Flytec 6020 / Bräuniger IQ Competino+

Firmware-Release-Notes

V 5.01d vom 12.3.2020

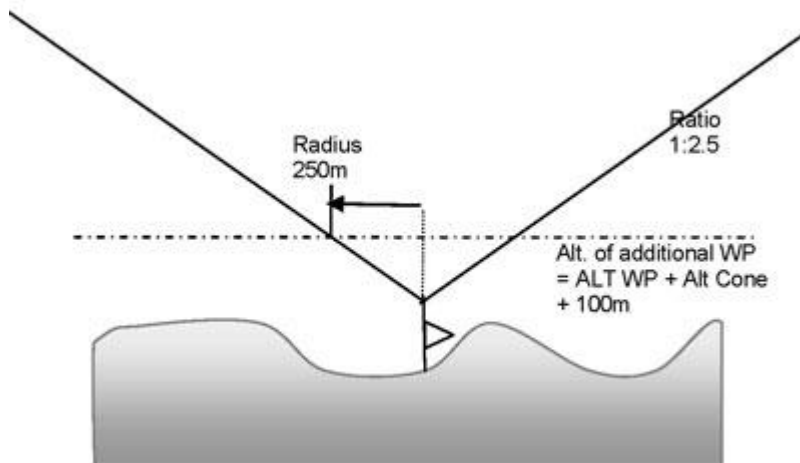
- Der PWC hat es versäumt, uns zu informieren, dass es zulässig ist, eine CESS zu definieren, wo die Spitze des Kegels über dem Boden schwebt. Aus diesem Grund, befolgen Sie bitte die nachstehenden Schritte, um eine solche CESS einzugeben. Sobald das CESS Konzept vollständig vom PWC definiert wird Flytec es so nachziehen. Bis dahin benutzen sie bitte die vereinfachte Methode, um eine "schwebende CESS" im Gerät zu definieren.

- 1- Kopieren sie den Wegpunkt, der für die den CESS gebraucht wird in der Wegpunktliste. Setzen sie die Höhe dieses neuen Wegpunktes auf die definierte Höhe der Kegelspitze plus 100m.

- 2- Setzen sie den Radius des CESS in der Competition Route auf 250m (entspricht dem Verhältnis 1:2.5). Wenn eine andere Steigung definer ist setzen sie den Radius entsprechend auf $100 \cdot \text{Steigungsverhältnis}$

- Ein Beispiel vom ersten Übungstask an den Superfinals: Der Kegel wurde mit der Spitze 50m über Grund oder 231m MSL definiert. Deshalb erstellen sie einen neuen Wegpunkt in der Wegpunktliste mit den gleichen Koordinaten, aber einer Höhe von $231\text{m} + 100\text{m} = 331\text{m}$. Dann setzen sie den Radius auf 250m und das Ratio auf 1:2.5 wenn sie den zweitletzten Punkt in der Competition Route als CESS auswählen.
